**Verslag huishoudelijke elektrische installatie op laagspanning en zeer lage spanning****Algemeen:**

Referentie: 010-20260527-07	Datum controle: 27/05/2026
Keurder: 010

Eigenaar: Onbekend	EAN-code: Onbekend
Adres installatie: Driehoekstraat 166, 2240 - Zandhoven	Nummer teller(s): 11249810
Distributienetbeheerder installatie: Fluvius	
Datum uitvoering installatie:	<input checked="" type="checkbox"/> Vóór 01/10/1981 <input type="checkbox"/> Tussen 01/10/1981 en 01/06/2020 <input type="checkbox"/> Vanaf 01/06/2020
Type:	<input checked="" type="checkbox"/> Woonenheid <input type="checkbox"/> Niet-huishoudelijk <input type="checkbox"/> PV <input type="checkbox"/> Batterij <input type="checkbox"/> Laadpaal

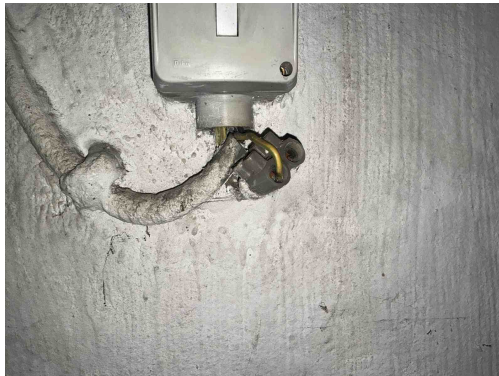
C21 - Het gebruik van geleiders van het type VOB, zonder bijkomende afscherming is niet toegestaan (Boek 1: 5.2.9.6).
Opmerking: Oa garage en kelder

C38 - Het gebruikte kabeltype (snoerkabel) voldoet niet aan de specificaties die van toepassing zijn op voedingsleidingen voor vaste installatie (Boek 1: 1.4.2.1, 5.2.6.2).
Opmerking: Oa garage gevel en badkamer

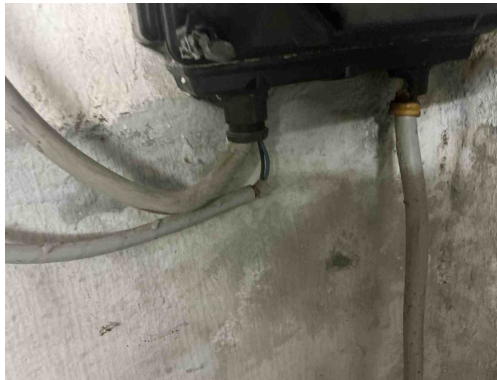
C21 - Het gebruik van geleiders van het type VOB, zonder bijkomende afscherming is niet toegestaan (Boek 1: 5.2.9.6).
Opmerking: Oa garage en kelder

C26 - De verbindingen zijn niet gebeurd in borden, in aftakdozen, aan de klemmen van contactdozen, schakelaars of in de verlichtingstoestellen (Boek 1: 5.2.6.1).
Opmerking: Oa garage

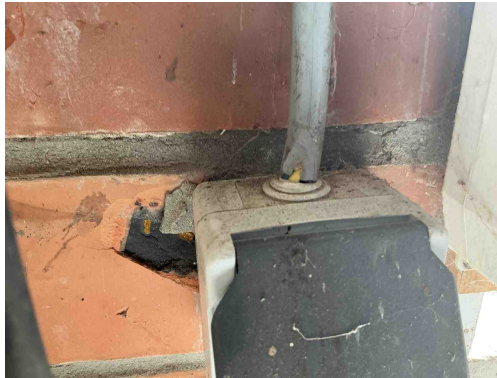
C21 - Het gebruik van geleiders van het type VOB, zonder bijkomende afscherming is niet toegestaan (Boek 1: 5.2.9.6).
Opmerking: Oa garage en kelder

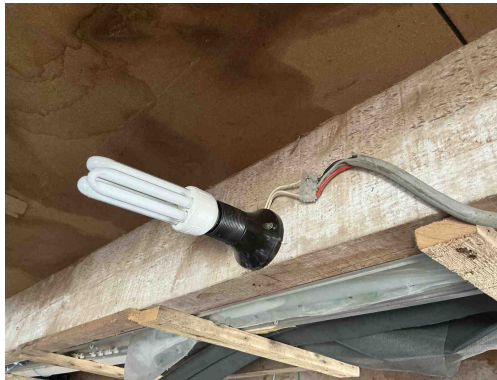
C21 - Het gebruik van geleiders van het type VOB, zonder bijkomende afscherming is niet toegestaan (Boek 1: 5.2.9.6).
Opmerking: Oa garage en kelder

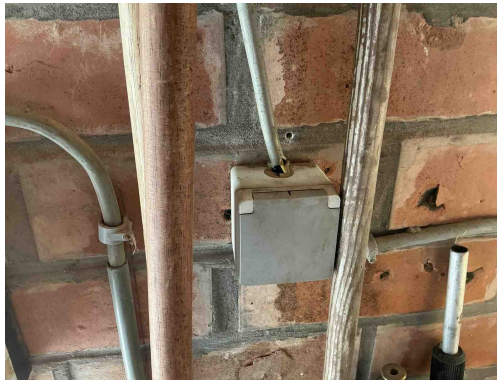
C21 - Het gebruik van geleiders van het type VOB, zonder bijkomende afscherming is niet toegestaan (Boek 1: 5.2.9.6).

Opmerking: Oa garage en kelder

T13 - Opbouwcontactdozen en/of -schakelaars zonder achterplaatje mogen niet rechtstreeks op een brandbare ondergrond bevestigd worden (Boek 1: 4.3.3.5).

Opmerking: Oa kelder

C26 - De verbindingen zijn niet gebeurd in borden, in aftakdozen, aan de klemmen van contactdozen, schakelaars of in de verlichtingstoestellen (Boek 1: 5.2.6.1).

Opmerking: Oa garage

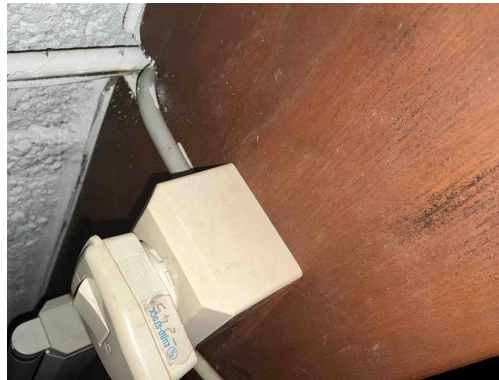
C21 - Het gebruik van geleiders van het type VOB, zonder bijkomende afscherming is niet toegestaan (Boek 1: 5.2.9.6).
Opmerking: Oa garage en kelder

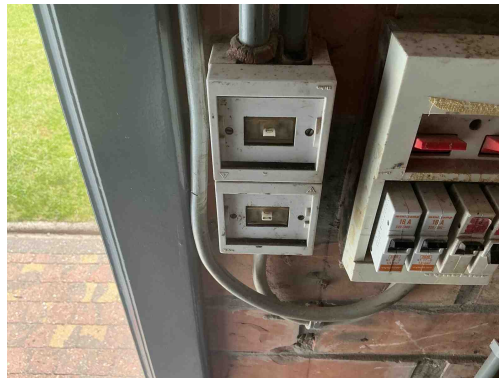
T13 - Opbouwcontactdozen en/of -schakelaars zonder achterplaatje mogen niet rechtstreeks op een brandbare ondergrond bevestigd worden (Boek 1: 4.3.3.5).

Opmerking: Oa kelder

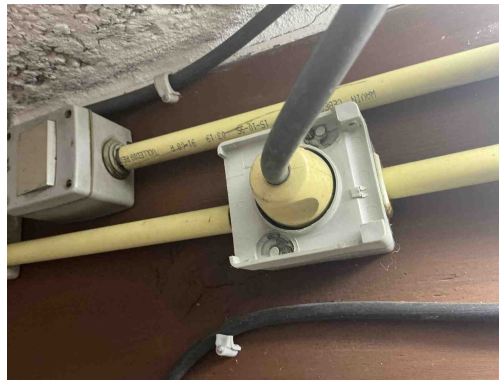
T09 - Bepaalde contactdozen en/of schakelaars zijn beschadigd (Boek 1: 1.4.1.3).

Opmerking: Oa kelder en garage

B29 - Het elektrisch verdeelbord in een huishoudelijke ruimte is niet voorzien van een deur (Boek1: 5.3.5.1).

Opmerking: Oa bord 3

B06 - Het elektrisch verdeelbord heeft niet de minimale beschermingsgraad IPXX-B in een gewone ruimte (Boek 1: 4.2.2.3).

Opmerking: Oa bord 1,2,3,.....

B30 - De houder van de beveiliging in een huishoudelijke ruimte is niet voorzien van aangepaste kalibreerelementen (Boek1: 5.3.5.5).

Opmerking: Oa bord 2 en bord 3

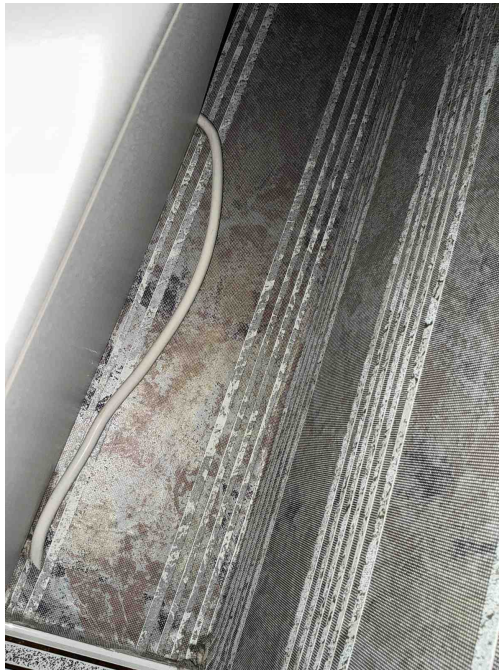
T09 - Bepaalde contactdozen en/of schakelaars zijn beschadigd (Boek 1: 1.4.1.3).
Opmerking: Oa kelder en garage

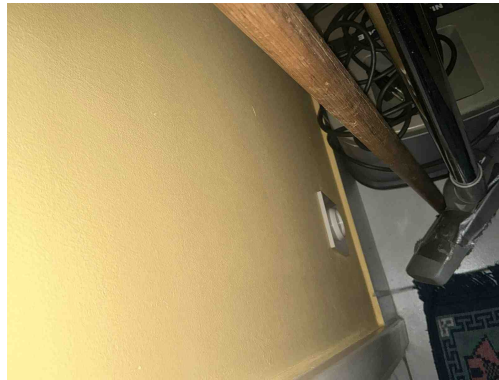
C38 - Het gebruikte kabeltype (snoerkabel) voldoet niet aan de specificaties die van toepassing zijn op voedingsleidingen voor vaste installatie (Boek 1: 1.4.2.1, 5.2.6.2).
Opmerking: Oa garage gevel en badkamer

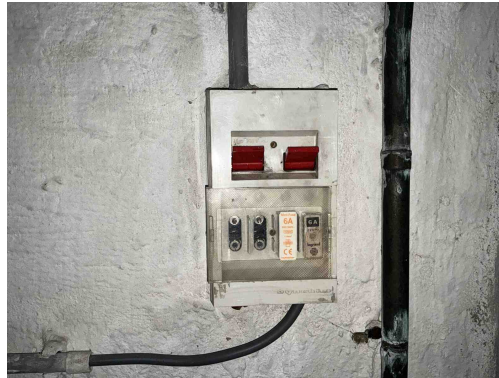
T10 - Bepaalde contactdozen en/of schakelaars zijn niet degelijk bevestigd (Boek 1: 1.4.1.3).
Opmerking: Oa living

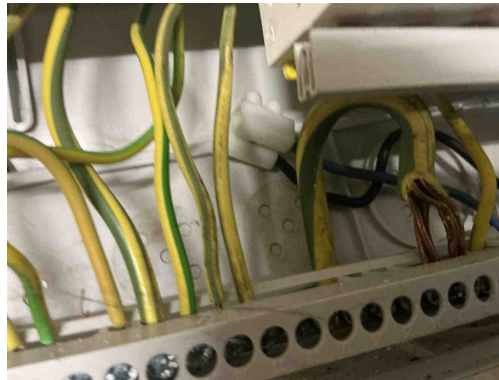
B17 - De voedingsspanning is niet op elk bord vermeld (Boek 1: 3.1.3.3).
Opmerking: Oa bord 2,3,....

B18 - Het volgnummer is niet op elk bord vermeld (Boek 1: 3.1.3.3).
Opmerking: Oa bord 1,2,3,....

B06 - Het elektrisch verdeelbord heeft niet de minimale beschermingsgraad IPXX-B in een gewone ruimte (Boek 1: 4.2.2.3).
Opmerking: Oa bord 1,2,3,.....

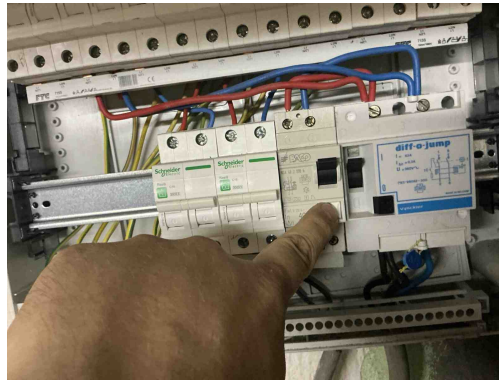
A05 - De waarde van de spreidingsweerstand van de aardverbinding is te hoog (Boek 1: 5.4.2).

Opmerking: Algemeen

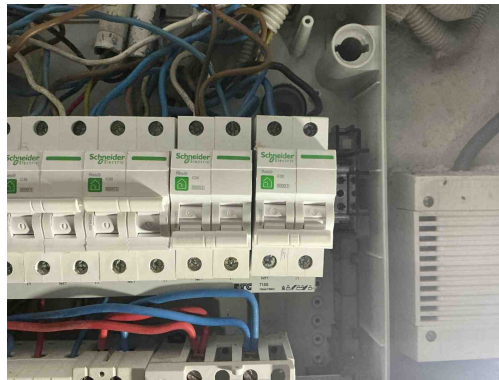
D01 - De differentieelstroominrichting schakelt niet uit na indrukken van de testknop (Boek 1: 5.3.5.3).
Opmerking: Oa bord 1

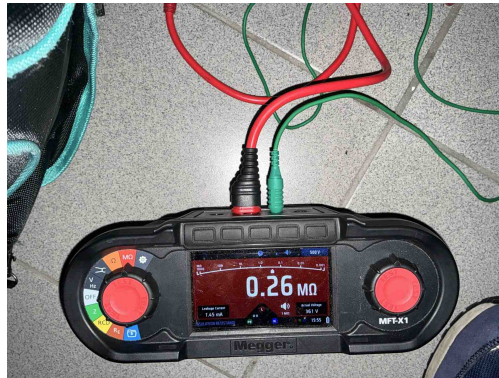
I01 - De waarde van de isolatieweerstand per kring dient tenminste 0,50 Mohm ($1000 \times U_{test}$) te zijn (Boek 1: 6.4.5.1).
Opmerking: Oa automaten zie foto

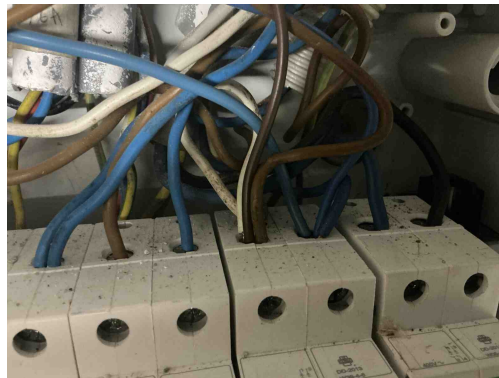
I01 - De waarde van de isolatieweerstand per kring dient tenminste 0,50 Mohm (1000 x Utest) te zijn (Boek 1: 6.4.5.1).
Opmerking: Oa automaten zie foto

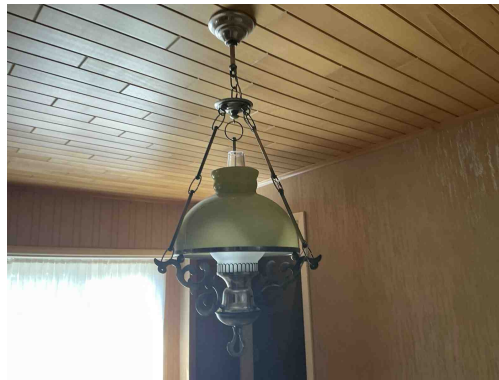
Klasse 00 armatuur
Opmerking: Oa living en gang

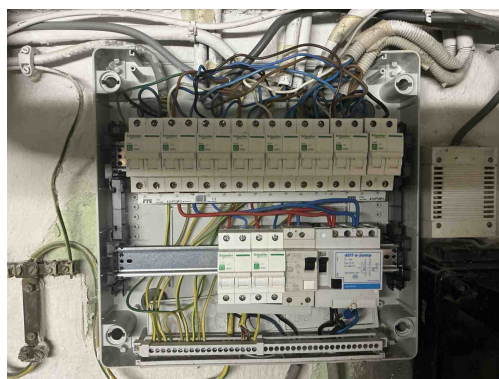
Klasse 00 armatuur
Opmerking: Oa living en gang
